3. osapuolen tarkastuslausunto

*Puurakenteisen pysäköintilaitoksen kehittämishankkeen
konseptisuunnitelmasta*

PALO 21-100

Kuva 2.1 julkisivuleikkaus ARK 005 005

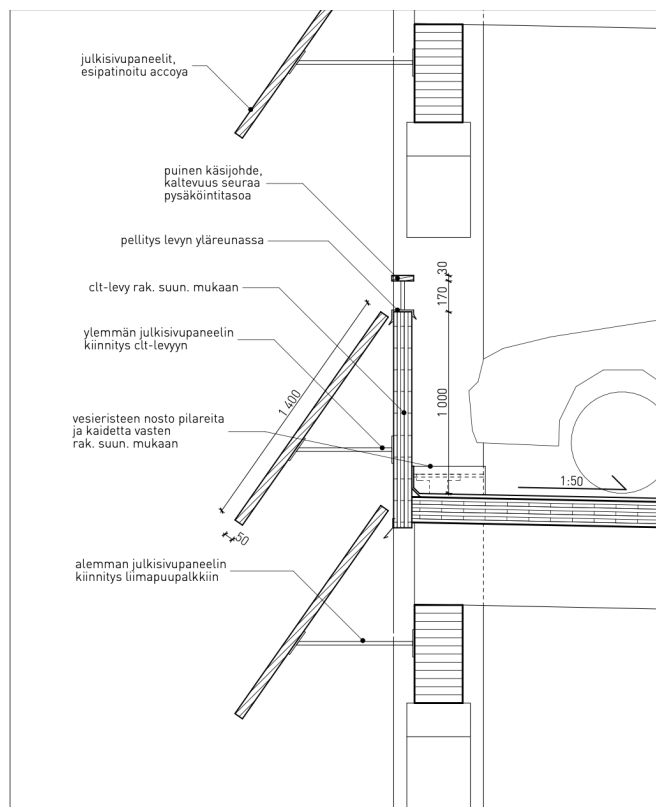
Lattiatasoon liittyvä ulkoseinän umpinainen alaosa ja kulmaan asetetut julkisivulevyt estävät palon suoran leviämisen yläpuoliseen kerrokseen ja ohjaavat mahdollisia liekkejä ja kuumia kaasuja kauemmaksi julkisivusta.

Kuvattua levyjen umpinaisuutta ja tiivistä liittymää lattiatasoon ei ole esitetty muissa suunnitelmissa. Päinvastoin havainnekuvien perusteella vaikuttaa siltä, että kyseessä ei ole umpinainen rakenne, joka ohjaisi palon vaikutukset kauemmaksi julkisivusta, vaan yläpäästään avoin rakenne, joka ohjaa liekit ja kuumat kaasut ylempään kerrokseen (kuva 2.1)

Koska kyseessä on tärkeä oletus, tulisi se olla dokumentoituna selkeästi suunnittelua ohjaavana tekijänä.
